福島第一原子力発電所 特定原子力施設に係る実施計画変更比較表（第V章 燃料デブリの取り出し・廃炉）

福島第一原子力発電所 特定原子力施設に係る実施計画変更比較表（第Ⅴ章 燃料デブリの取り出し・廃炉）

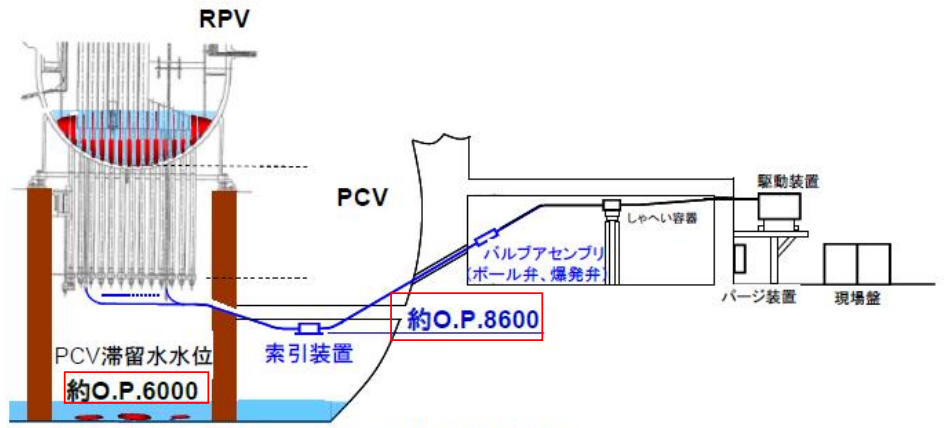
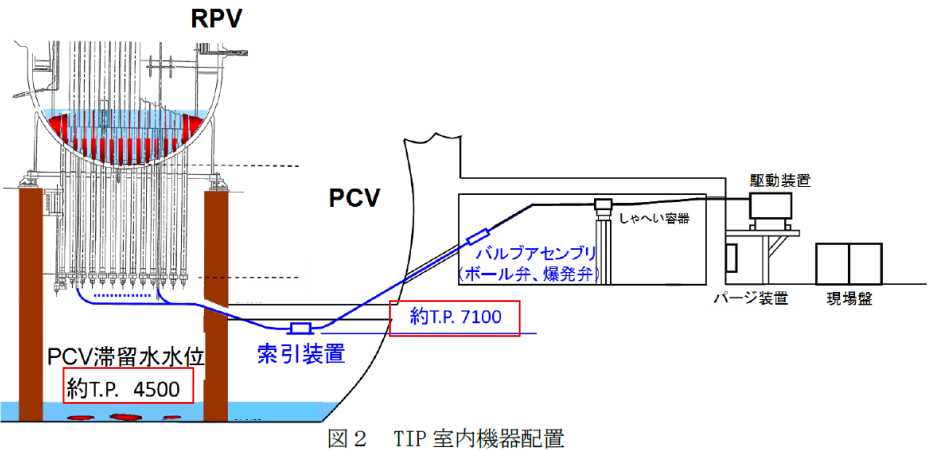
変更前	変更後	変更理由
<p>添付資料-2 現段階での原子炉格納容器内部調査について</p> <p>(中略)</p> <p>別添-4 常設監視計器 支持構造図</p> <p>(中略)</p> <p>(2号機)</p> <p>固定①: 溶接 固定②: Uボルト 固定③: アンカーボルト</p> <p>(以下, 省略)</p>	<p>添付資料-2 現段階での原子炉格納容器内部調査について</p> <p>(中略)</p> <p>別添-4 常設監視計器 支持構造図</p> <p>(中略)</p> <p>(2号機)</p> <p>固定①: 溶接 固定②: Uボルト 固定③: アンカーボルト</p> <p>(以下, 省略)</p>	<p>2号機原子炉格納容器内部詳細調査に伴う支持構造変更による記載の適正化</p>

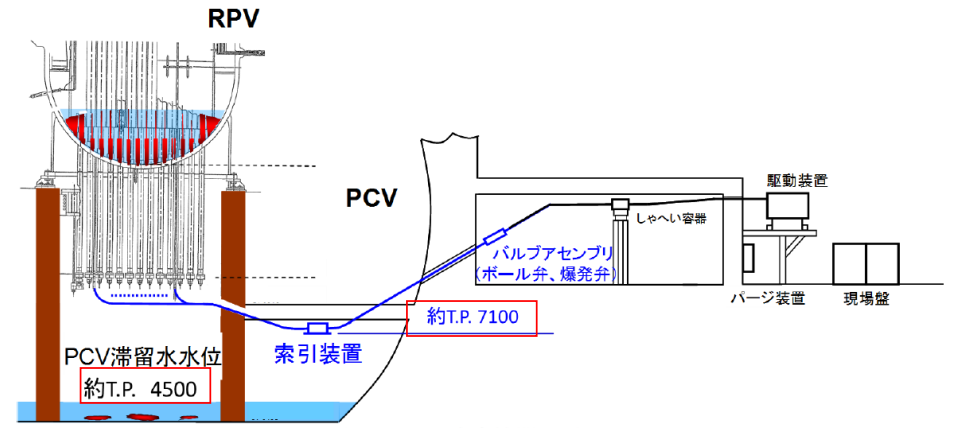
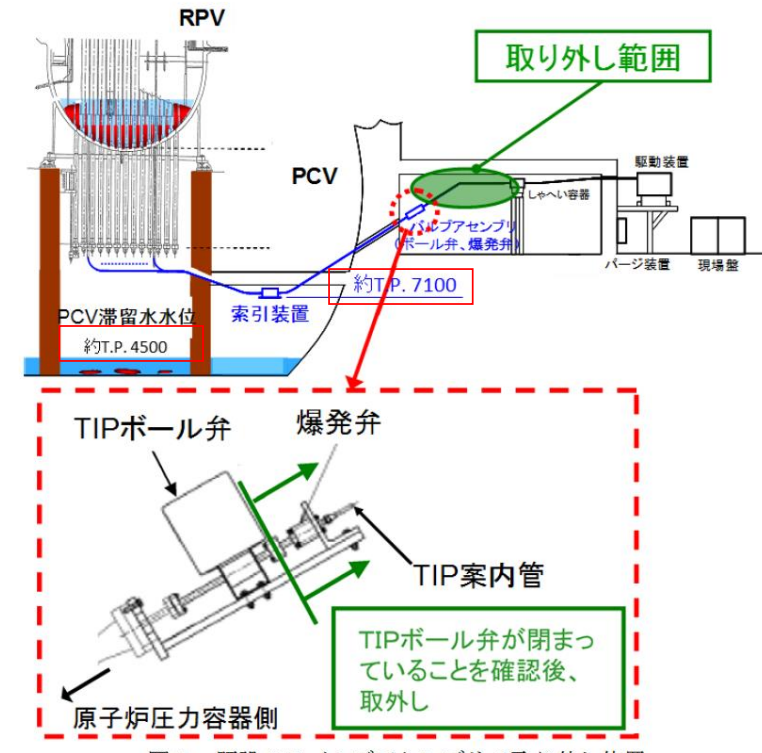
変更前	変更後	変更理由
<p>添付資料-3 現段階での2号機TIP案内管を活用した炉内調査・温度計設置について</p> <p>(中略)</p>  <p>図2 TIP室内機器配置</p>  <p>図2 TIP室内機器配置</p>  <p>図3 既設TIPバルブアセンブリの取り外し位置</p>  <p>図3 既設TIPバルブアセンブリの取り外し位置</p> <p>(以下、省略)</p>	<p>添付資料-3 現段階での2号機TIP案内管を活用した炉内調査・温度計設置について</p> <p>(中略)</p> <p>標高表記の適正化</p> <p>標高表記の適正化</p> <p>(以下、省略)</p>	<p>標高表記の適正化</p> <p>標高表記の適正化</p>
